改善箇所説明図

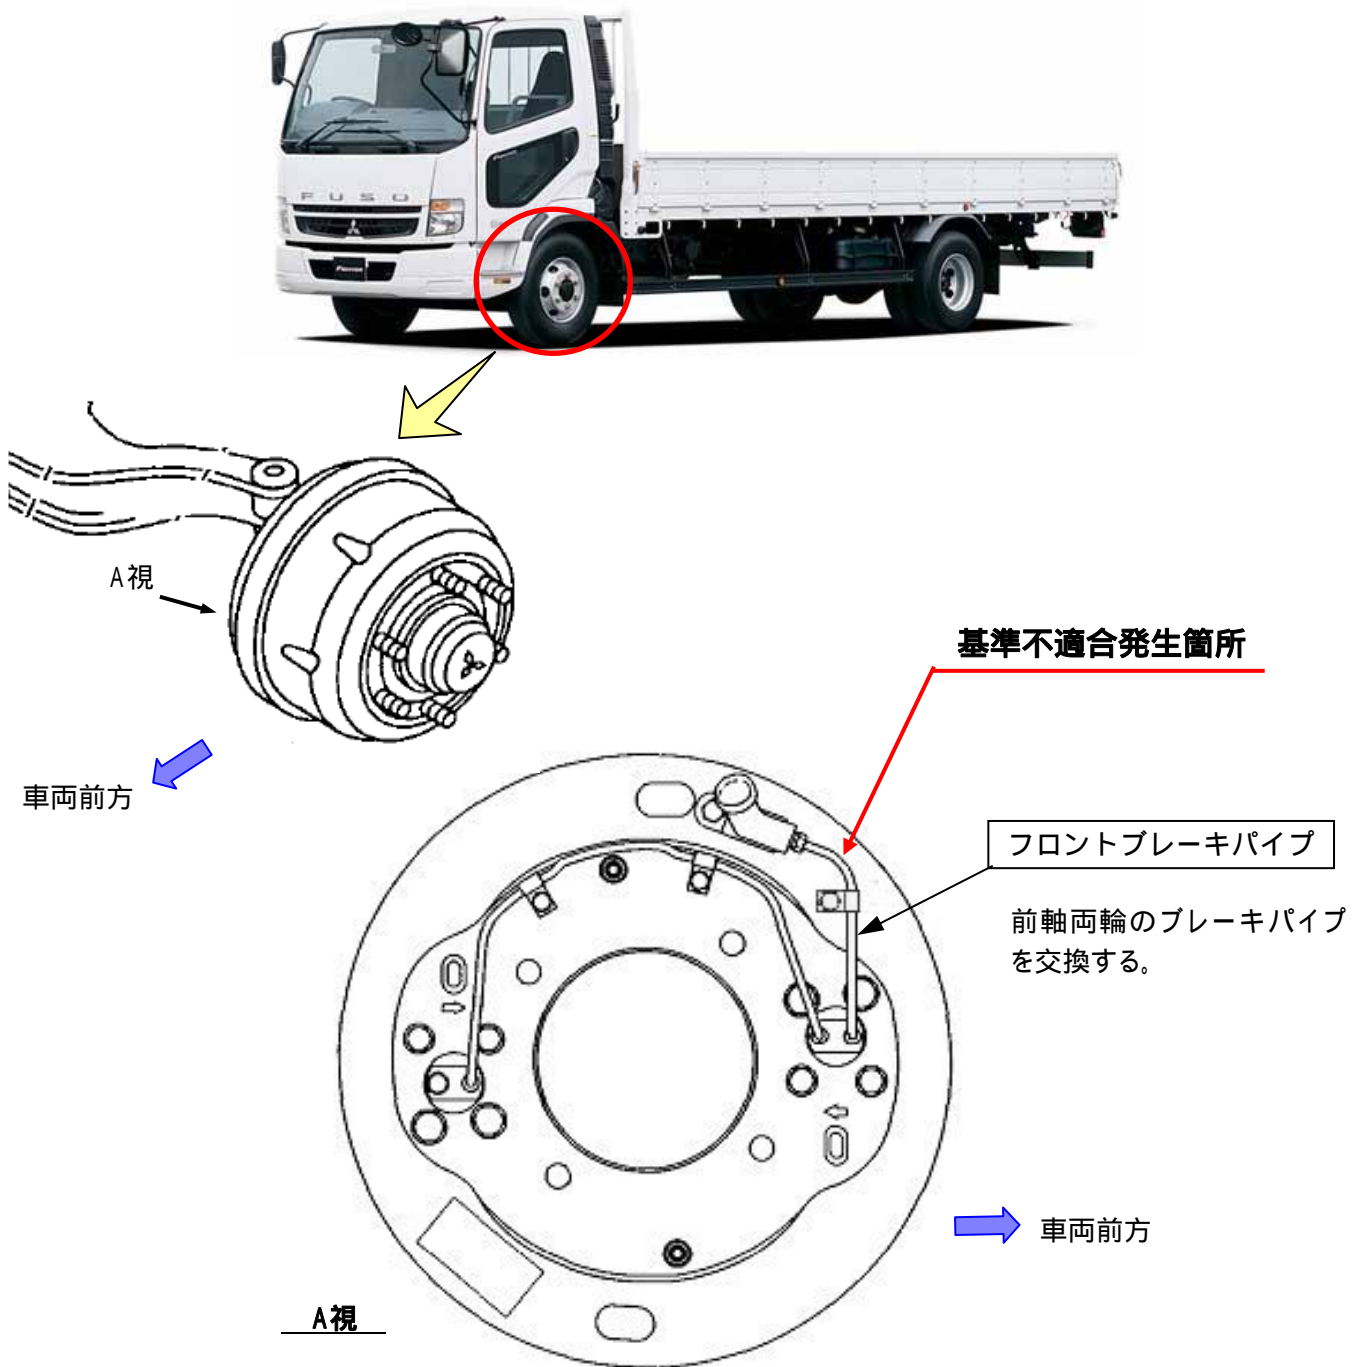
中型トラックの前軸において、誤品のブレーキパイプを装着したものがある。そのため、そのままの状態で使用すると、最悪の場合、ブレーキ液が滲み出して液量が減少し、制動力が低下するおそれがある。

全車両、前軸両輪の当該ブレーキパイプを正規品に交換する。
